[連 - 10005]

平成22年9月3日

二重引戸・CN 『カバー寸法変更』のご案内

CN 断面図例

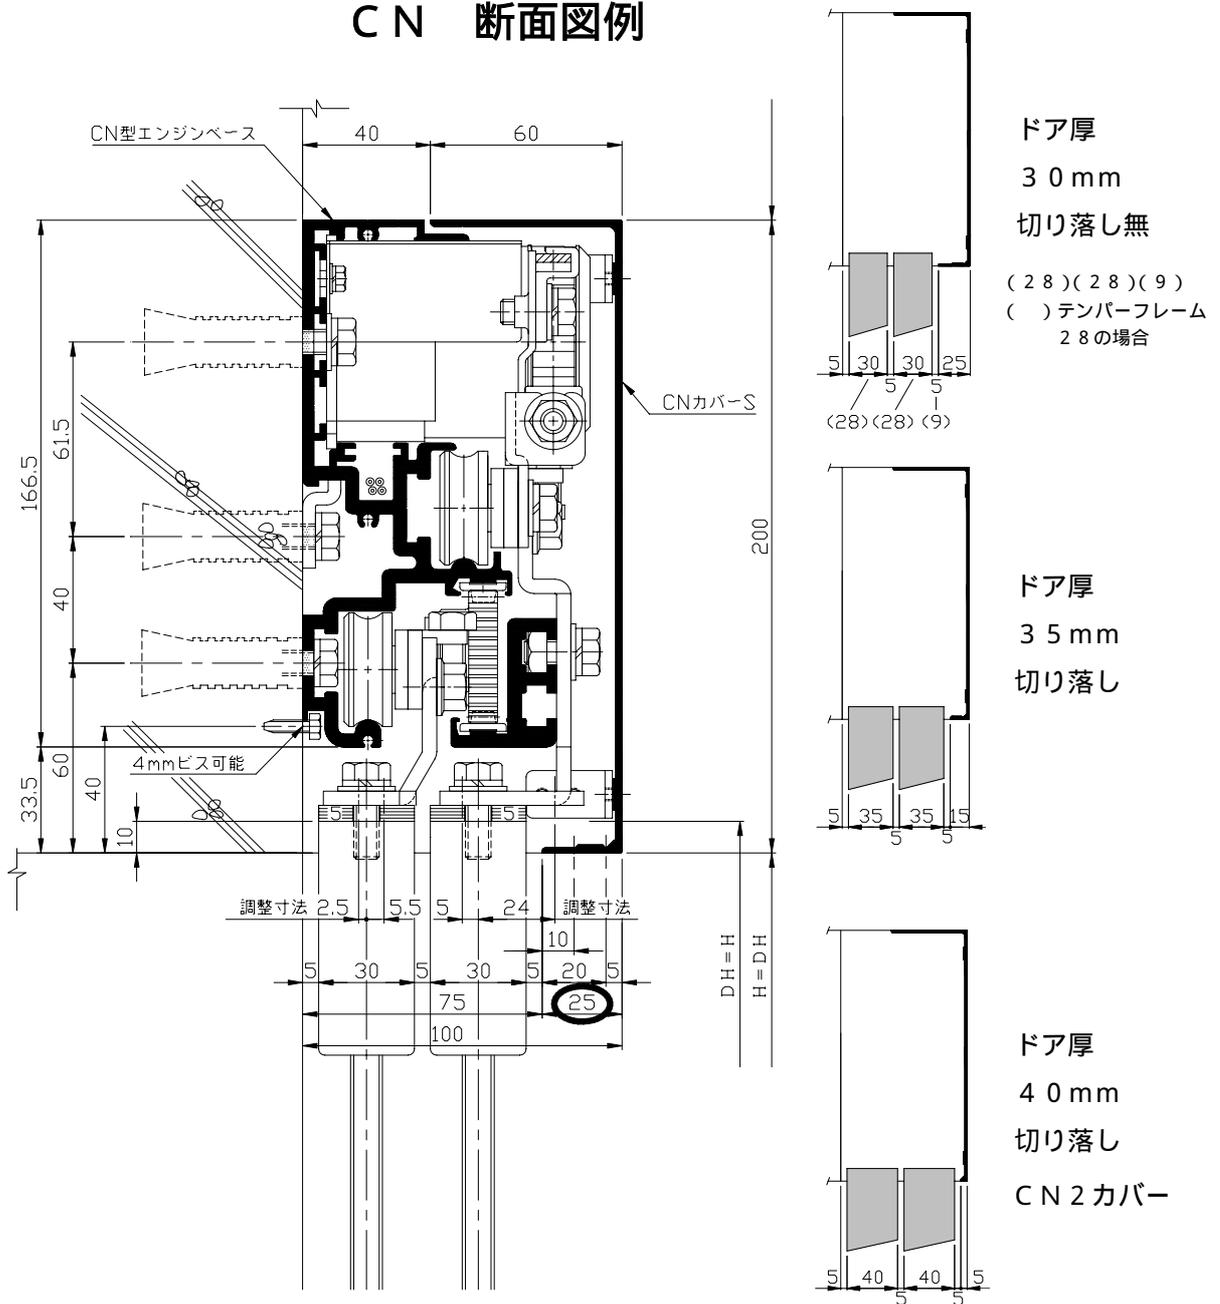
さて、代理店様よりご愛顧いただいております二重引戸タイプの納まり確認のため、強化ガラスの厚みを再調査いたしましたところ、従来の28ミリから30ミリ厚に変更されておりました。

それに対応する為に、カバーツバ部の寸法を29ミリから25ミリに変更し、従来通りのクリアランスを確保できる形状にしました。

尚、図例 ~ の様に各ドアの厚さに応じて、現行品同様にツバ部をプライヤーやペンチにて、切り落としができる形状となっております。
